PARECER TÉCNICO

N° 007/2023

EMPRESA: Condomínio Residencial Vila Poesia

ATENDER AO ITEM 5.7.4 DA IT 11/2019. NO TOCANTE AO ITEM 5.7.4.2 E 5.7.4.3;.

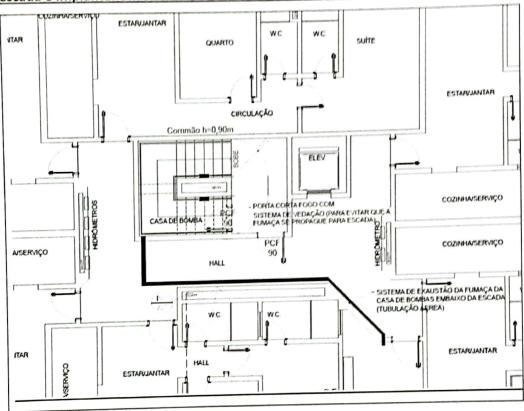
ITEM 1 - ATENDER AO ITEM 5.7.4 DA IT 11/2019. NO TOCANTE AO ITEM 5.7.4.2 E 5.7.4.3;

Contudo essa edificação possui algumas particularidades, com por exemplo para ter acesso a casa de bombas precisa acessar a caixa de escada, como pode ser verificado em imagem abaixo:

Não temos como abrir a porta para área externa porque a escada está centralizada na torre.

Deferir o pedido do requerente, devendo o analista verificar em projeto o fechamento do local de risco com paredes, porta corta fogo e exaustão para retirada dos gases.

Sugestão: Instalar Porta Corta Fogo no acesso a casa de bombas embaixo da escada e implantar um sistema de exaustão de fumaça – Ver imagem abaixo.
